PLAN LOCAL D'URBANISME - COMMUNE DE CLEON

Mise en compatibilité du PLU selon une Déclaration de projet

Maitrise d'ouvrage : Métropole Rouen Normandie

Mise en compatibilité du PLU selon une Déclaration de projet

Extrait du plan de délimitation en zone approuvé en 2010

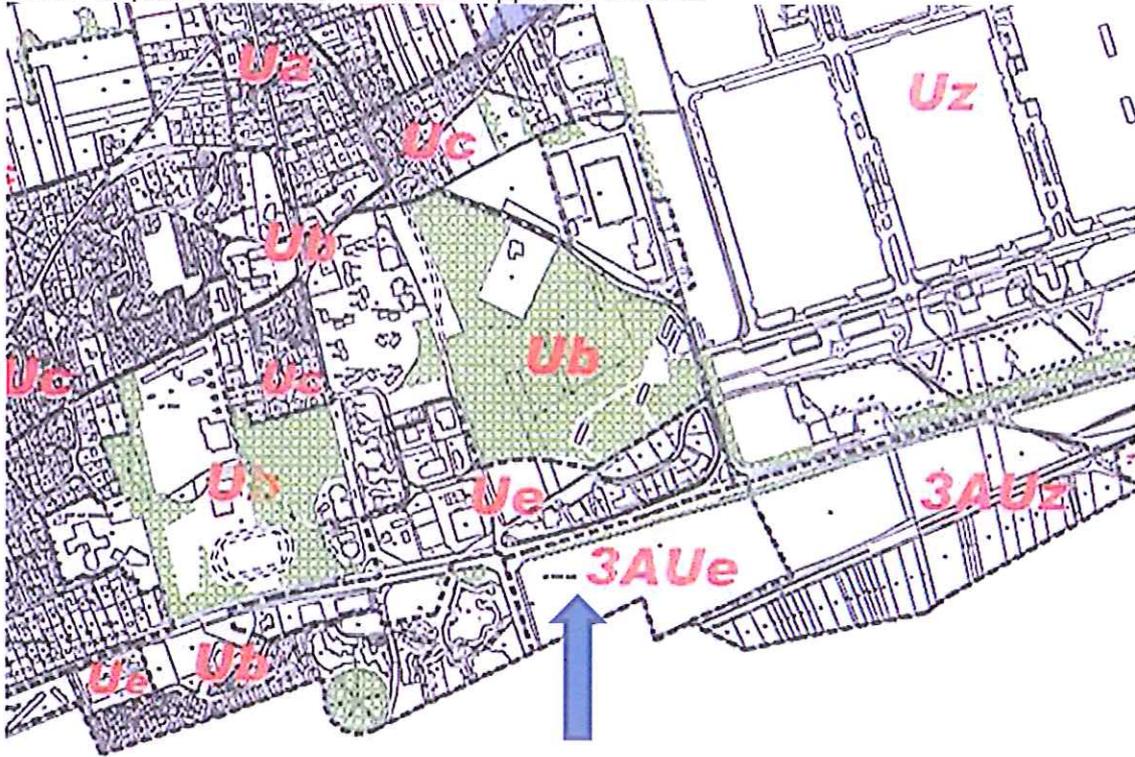
Le règlement applicable à ce secteur 3AUe nécessite un aménagement de ses articles.

- De préciser le type de déchets interdits sur la zone (article 1)
- De remplacer le terme « SHON » en termes « surface de plancher » dans l'article 2 concernant les extensions de constructions autorisées et l'article 12 concernant le stationnement
- De réduire la zone inconstructible le long du RD7 (le long de cette voie l'article L111-1-4 s'applique et induit une modification de l'article 6 du règlement)
- De modifier le pourcentage minimum d'espaces verts et le nombre minimal de plantation à réaliser en fonction du nombre de places de stationnement (article 13)

3.4 Schéma d'aménagement de la zone

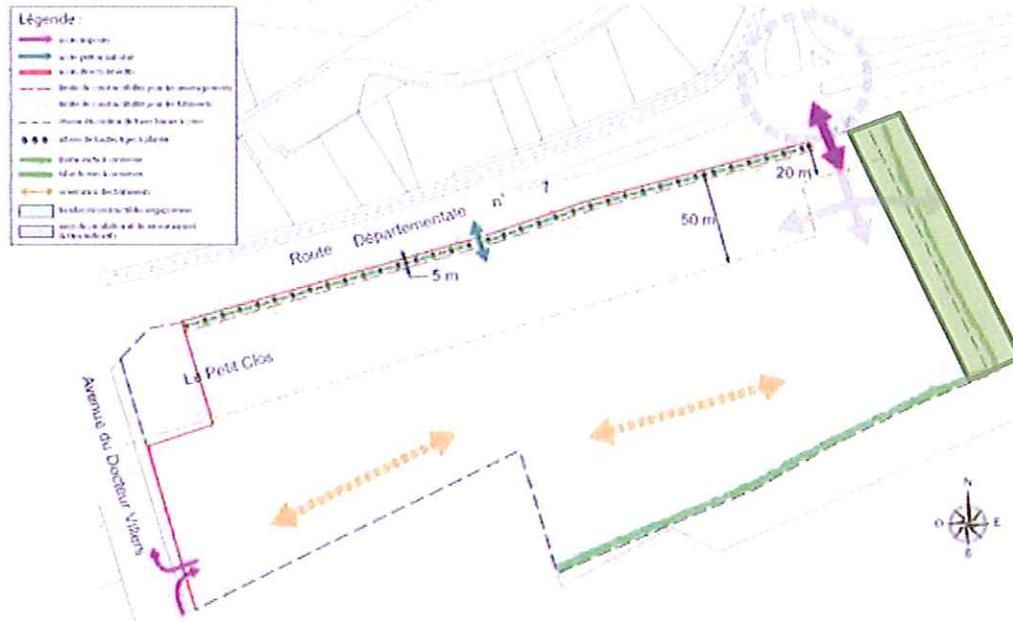
- des reculs des constructions de 50 ou 20m par rapport à la limite de la RD7 (cf. schéma des orientations d'aménagement)
- Des reculs des aires de stationnement, de circulation de 5m/ la limite de la RD7
- Des reculs par rapport à la rue Louis Villers et à l'emprise SNCF

- RD n° 7 : 50 mètres pour la partie centrale et Ouest et à 20 mètres pour la partie Est conformément au schéma des orientations d'aménagement ; *(Le schéma d'orientations est joint au dossier de PLU dans le cadre de cette mise en compatibilité : cf : point 6 ci-après)*
- Avenue du Docteur Villers : 20 mètres
- Emprise SNCF : 10 mètres

- Les constructions seront implantées parallèlement aux voies conformément au schéma. Le long de la RD7, elles ne pourront pas être implantées à moins de 50m de la limite d'emprise public à l'ouest et à moins de 20m à l'Est.
